Bogotá, 1° de febrero de 2021 PIV-IMS-20191810-0414

Referencia: Correo de las 8:40 p. m. del 25 de enero de 2021
Asunto: Diseño semafórico y de señalización - carreras 9ª y 11 x calle 127 - versión 2

Versión 2 - 25 de enero de 2021

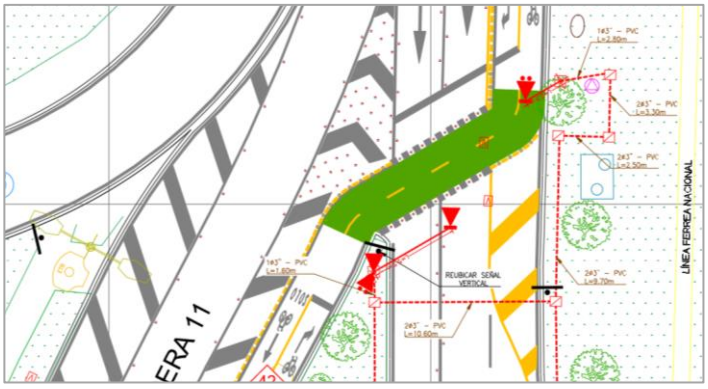
De acuerdo con la conversación sostenida el 19 de enero de 2021, la ménsula del costado este de la carrera 9ª debe tener el largo suficiente para enfrentar el semáforo con el carril de la ciclorruta proveniente del norte., es decir, debería tener una longitud mínima de 3,50 a 4,00 metros, no de 2,50 metros como aparece en el plano remitido y se observa en la siguiente imagen.

Una vez corregido este punto, remitir los planos a la interventoría para su aprobación.
